## Dictamen

Sòl urbanitzable:  
càrregues externes imposades  
als sectors delimitats pel POUM

Setembre 2015

Carlos Pérez Lamas, arquitecte

POUM. Plànol de delimitació de sectors i polígons (sèrie O.4, fragment amb els sectors SUD-1, SUD-2 i SUD-6)

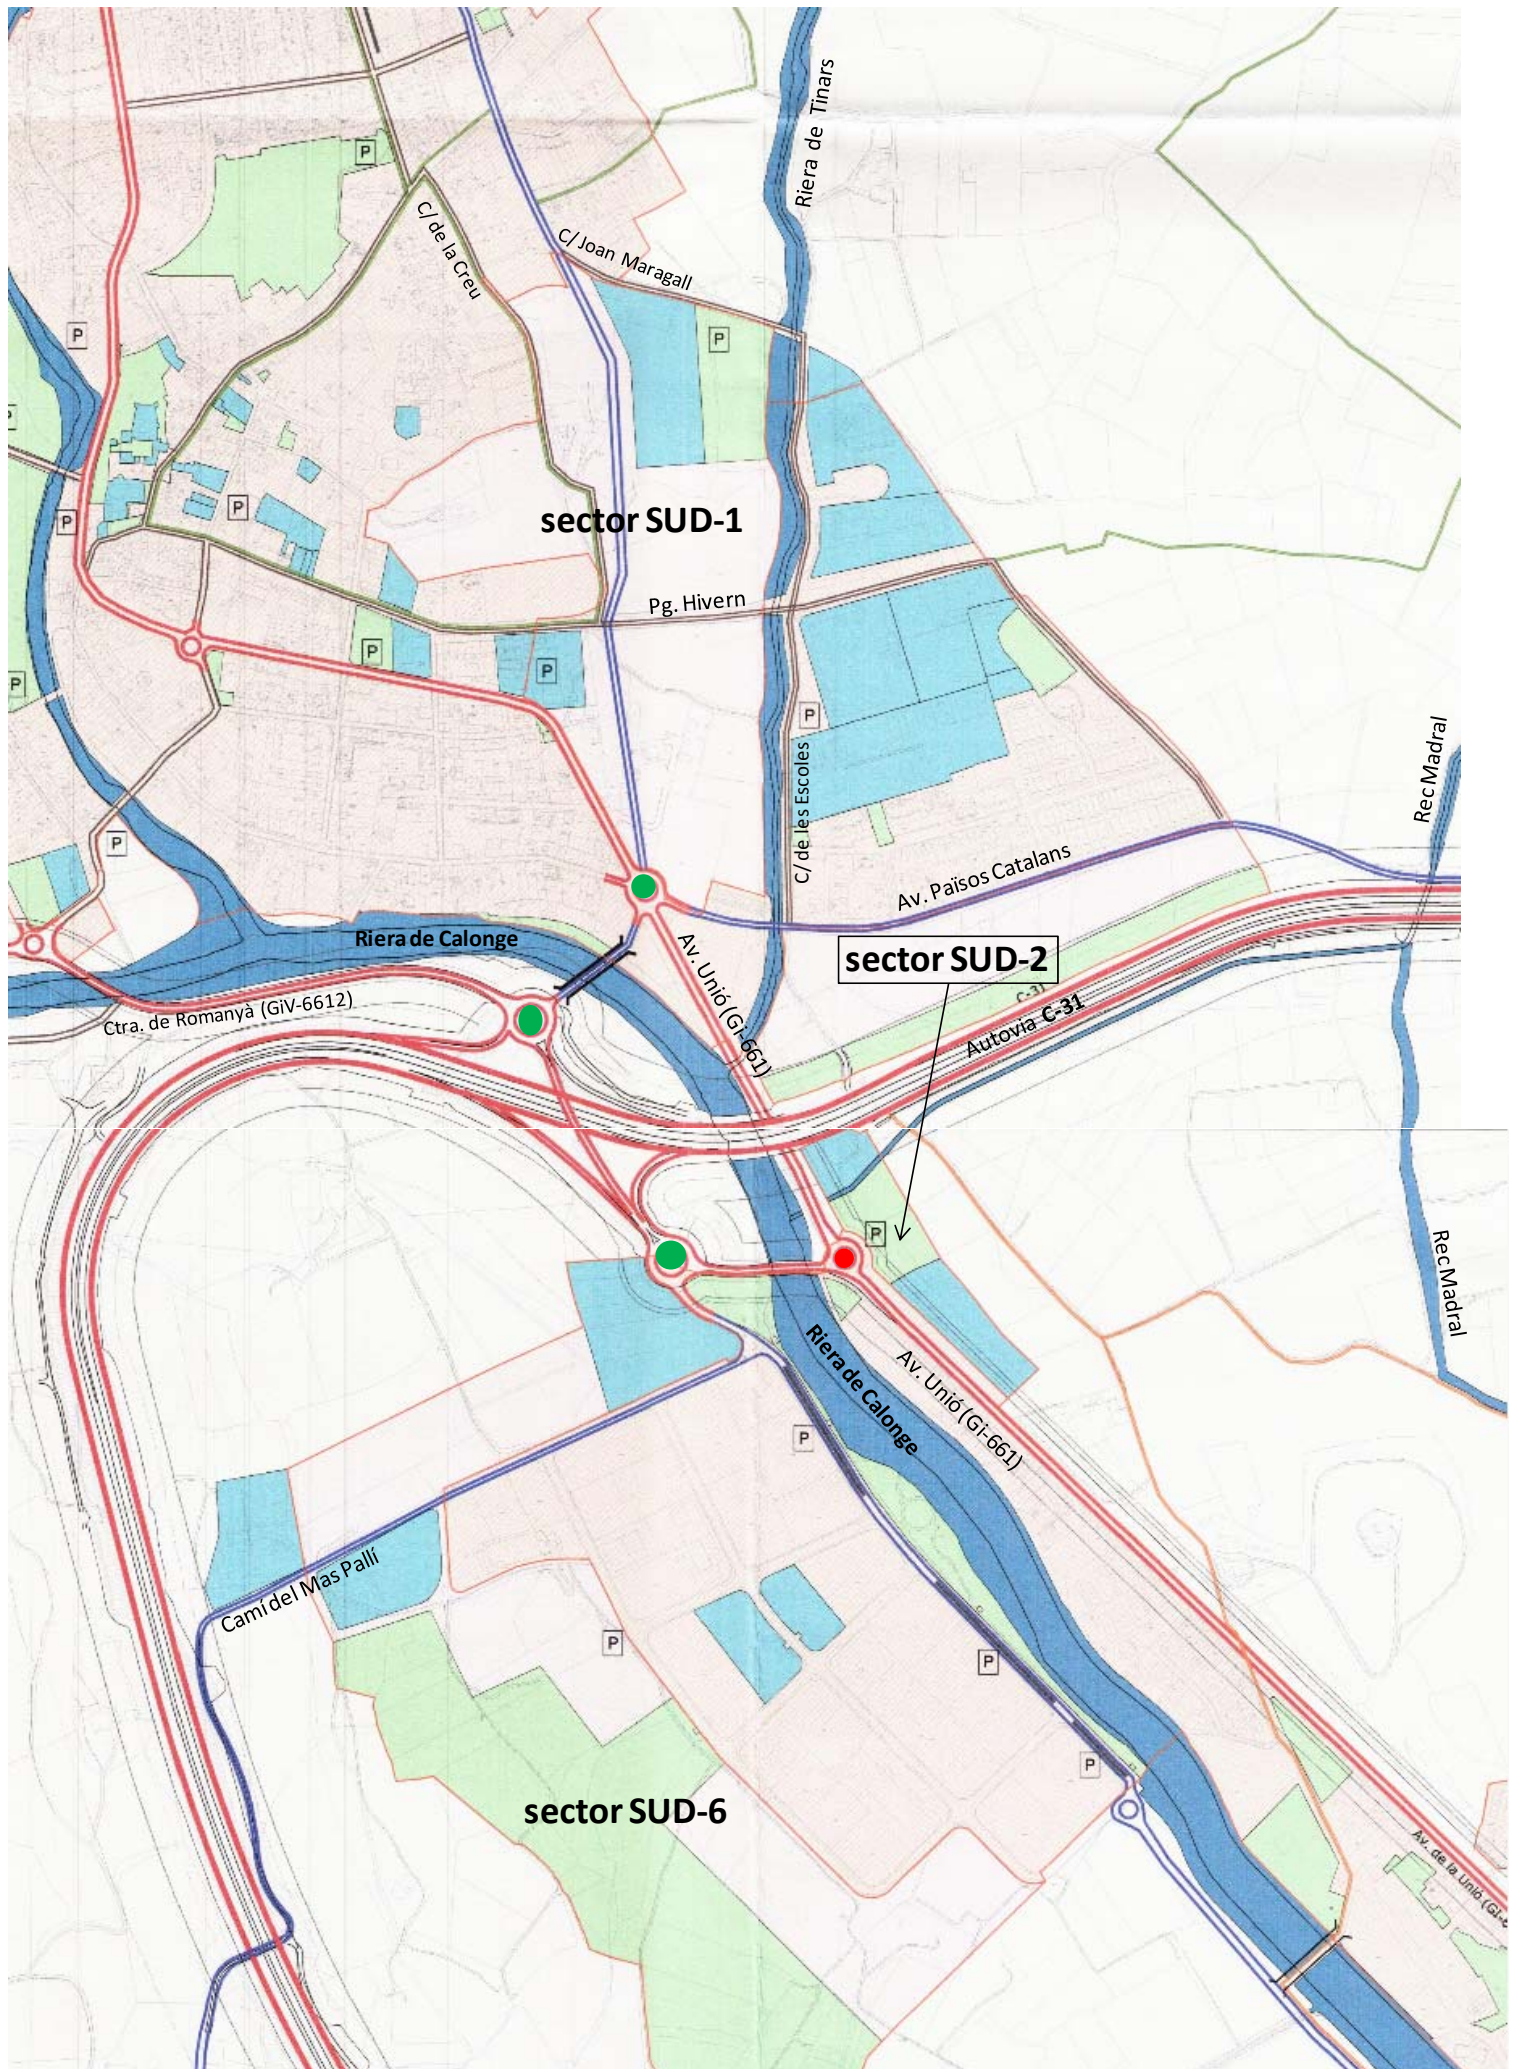
- Per últim, el pont sobre la riera, obra imputada al sector SUD-1, té la seva concreció gràfica com un element dels sistemes generals en els plànols de “*Classificació del sòl i estructura general del territori*”, de “*Qualificació del sòl*” i de “*Ordenació del sòl*”; no així en el plànol de l’Annex normatiu (plànol específic del sector) com s’hauria d’esperar també i en el qual s’ha obviat totalment.

Contràriament a les càrregues anteriors, no tenen prou concreció urbanística a nivell del planejament les obres de recuperació dels cursos fluvials de la Riera, principalment en el sector SUD-1, i del Rec (sector SUD-2). No és possible així saber si les obres es refereixen a la totalitat d’aquests cursos fluvials des de dalt de la muntanya (cosa difícil de pensar) o en quina mesura d’alguna part o tram en concret, ja que el POUM no delimita ni gràficament ni per escrit l’àmbit territorial d’urbanització dels cursos fluvials.

Si bé, el POUM, a banda de raonar bé les opcions de creixement (emplaçament dels sectors), conté escasses explicacions de les delimitacions dels sectors, dos dels quals procedents de l'anterior planejament són assumits de forma acrítica. Tant és així que, per exemple, no apareix en cap cas una descripció escrita dels límits concrets de cada sector, ni els plànols ofereixen tampoc la precisió adequada (exceptuant la sèrie de plànols "*Ordenació del sòl*", de difícilíssima lectura per altra banda en presentar-se de forma fragmentada).

Especialment greu si es parla dels plànols específics dels sectors (Annex normatiu), els més importants en principi però de tan ínfima qualitat gràfica que impossibiliten reconèixer les preexistències així com l'afectació concreta dels terrenys. Cosa lamentable, tan inacceptable en els temps actuals que no serveix d'excusa ni tan sols la possibilitat d'un "ajust de límits" com contempla la normativa del POUM per altres causes.
